Rapport de contrôle d'installations électriques à basse et à très basse tension

RÉF. 176/2026/83042/D01:1

DATE DU CONTRÔLE	**24/09/2026 (13:20 - 14:00)**	AGENT VISITEUR	**Antoine Leclercq**
ADRESSE DU CONTRÔLE	**Rue de Cronfestu 60 - 7141 Morlanwelz**	TYPE DE CONTRÔLE	**Visite de contrôle vente ancienne installation (8.4.2.)**

Croquis de position élémentaire et descriptif sommaire des tableaux

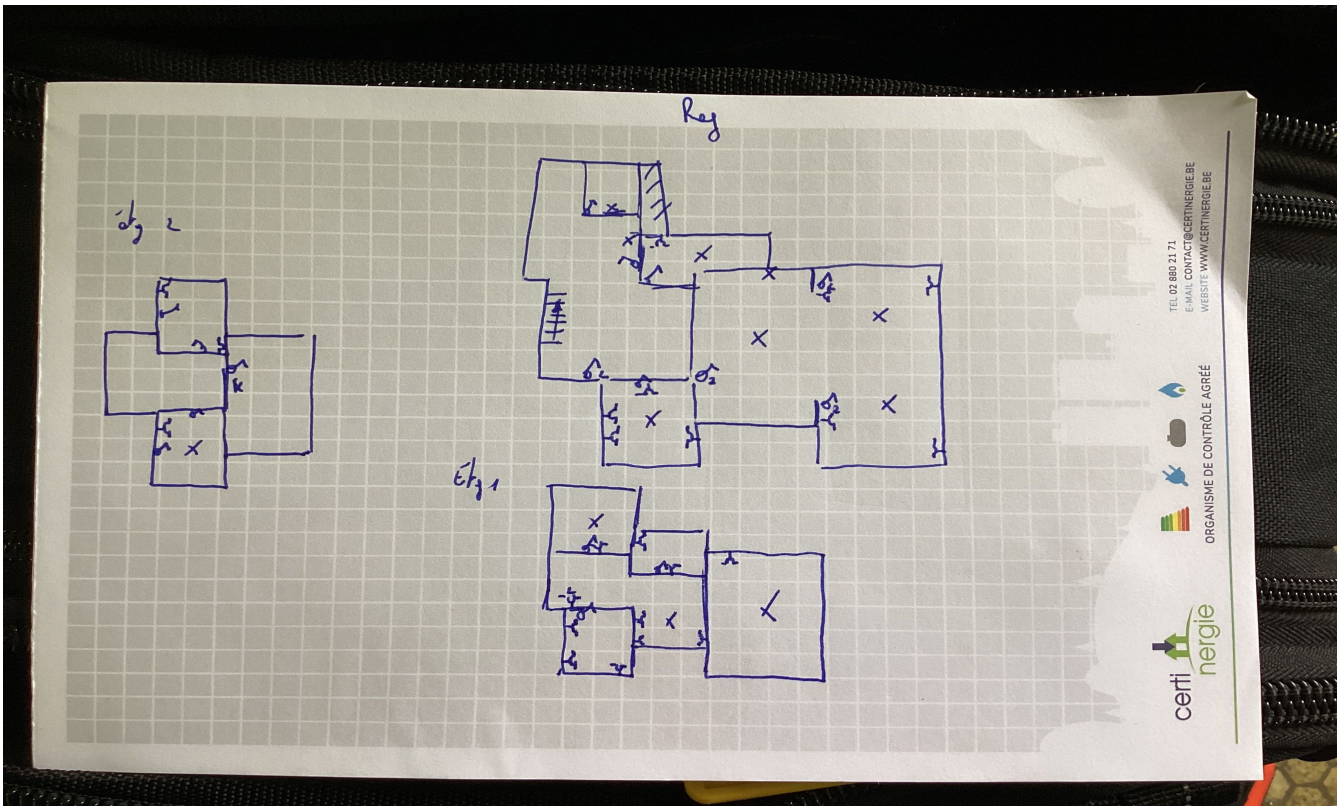
Circuits en défauts d'isolement	**Tous**
Commentaire relatifs aux tableaux	**Le tableau n'est pas équipé de dispositifs de protection. Aucun test n'est possible sur cette installation et aucun circuit ne peut etre identifie**
